Teilfortschreibung Windenergie des Regionalplans Heilbronn-Franken 2020 im Zuge der Regionalen Planungsoffensive Erneuerbare Energien

„Teilfortschreibung Windenergie II“

Begründung der Streichung der geplanten Vorranggebiete aus dem Hauptverfahren der Teilfortschreibung Windenergie II und der Aufnahme in die Teilfortschreibung Windenergie IIa (Annexverfahren)

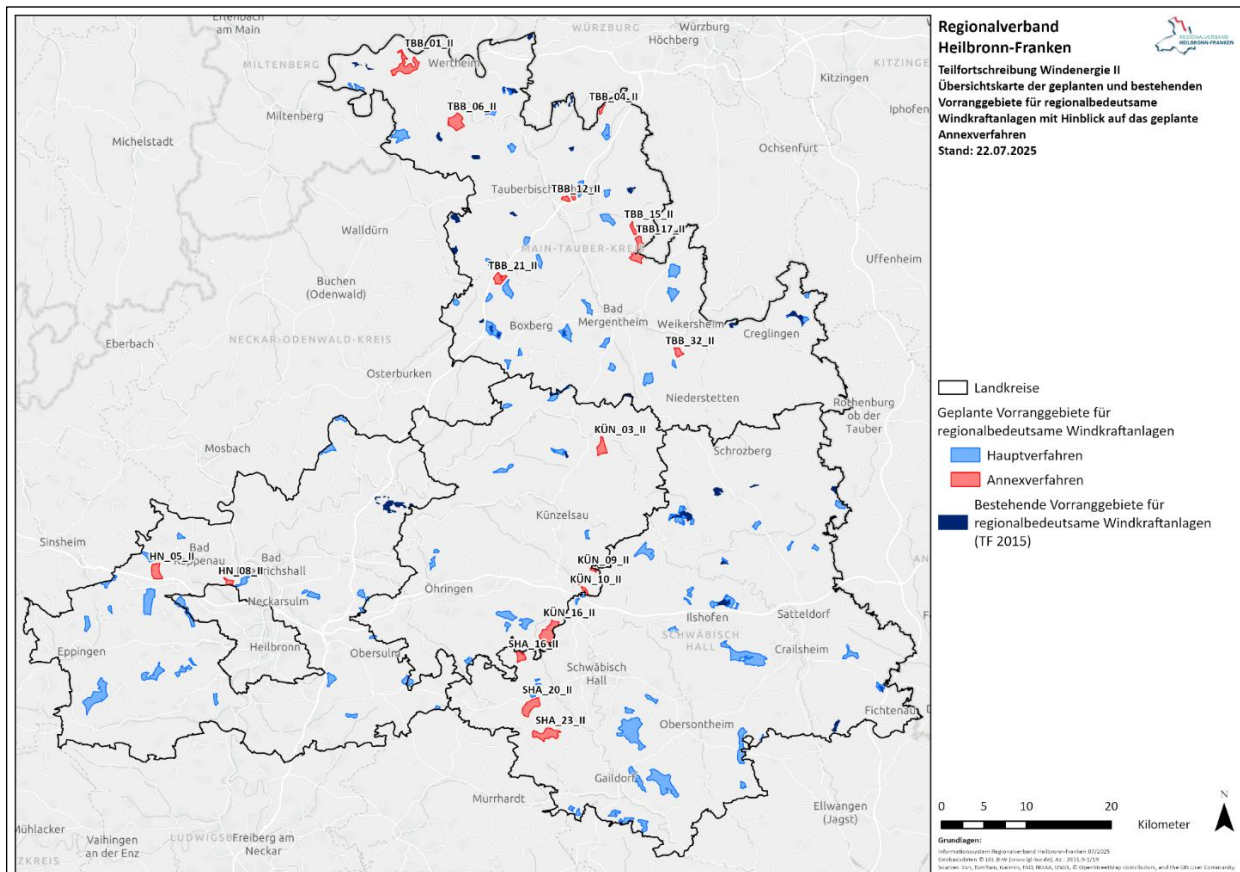
Bei den o.g. überarbeitungsbedürftigen VRG handelt es sich um folgende geplante VRG, die in der nachstehenden Karte in Rot dargestellt sind:
